Illvatn pumpekraftverk - Søknad om planendring

Hydro Energi AS, på vegne av Hydro Aluminium AS (Hydro), viser til konsesjon for bygging av Illvatn pumpekraftverk og ytterligere regulering av Illvatn vedtatt i Kongelig resolusjon av 24. april 2020. Illvatn pumpekraftverk er lokalisert i Luster kommune i Vestland fylke.

Som følge av prosjektering for å få et byggbart konsept og nye vurderinger knyttet til gjennomføring av anleggsarbeidene, søker Hydro i medholdt vassdragsreguleringsloven om følgende endringer i gjeldende konsesjon:

Figur 1-2: Konsesjonsgitt løsning og omsøkte endringer i Nørdsteden/Illvatn. Se større versjon i Vedlegg 1.

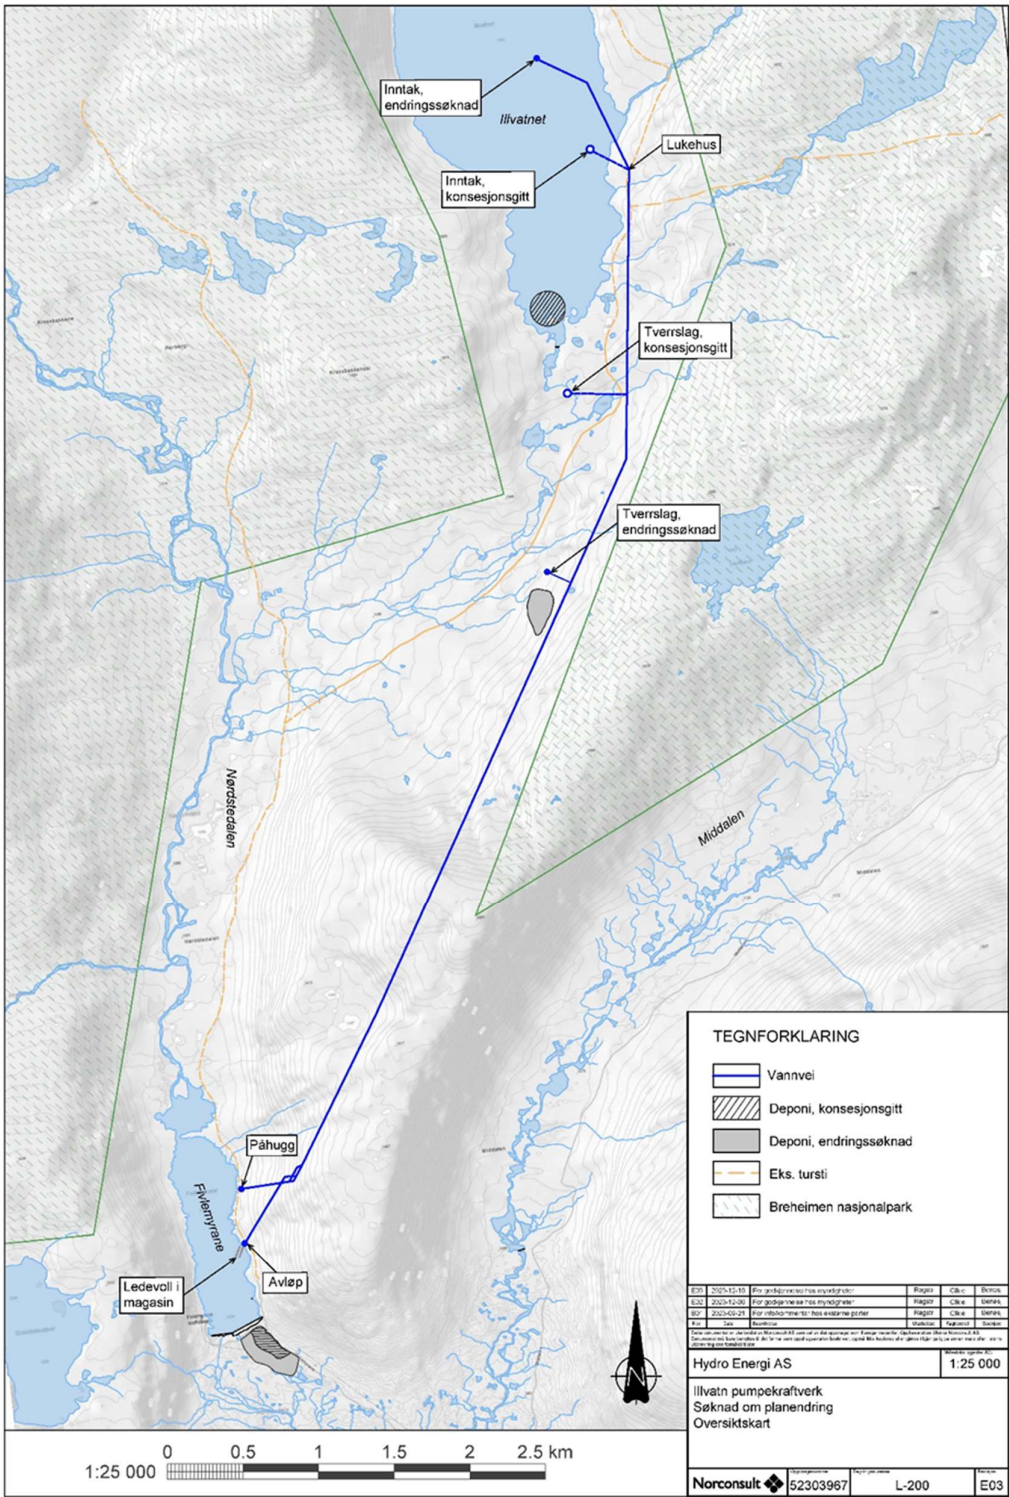
1. Flytting av tverrslag ca 1,2 km sørover fra sørenden av Illvatn til Nørdstedalen
2. Flytting av deponi fra under HRV i Illvatn til terrenget ved tverrslag Nørdstedalen
3. En økning i deponert mengde tunellmasse fra 300 000 m³ til 510 000 m³ der fordelingen av deponimengdene vil bli som følger:
 - a. Deponi Fivlemyr økes fra 200 000 m³ til 320 000 m³
 - b. Deponi Nørdstedalen økes fra 100 000 m³ til 190 000 m³
4. Etablere ledevoll i tilknytning til inntak i magasin Fivlemyr
5. Oppgradering av vei fra Sveinsøystølen til Fivlemyr inkl til Nørdstedalseter

Et kart som viser konsesjonsgitt løsning og omsøkte endringer er vist i Figur 1-2 og Vedlegg 1.
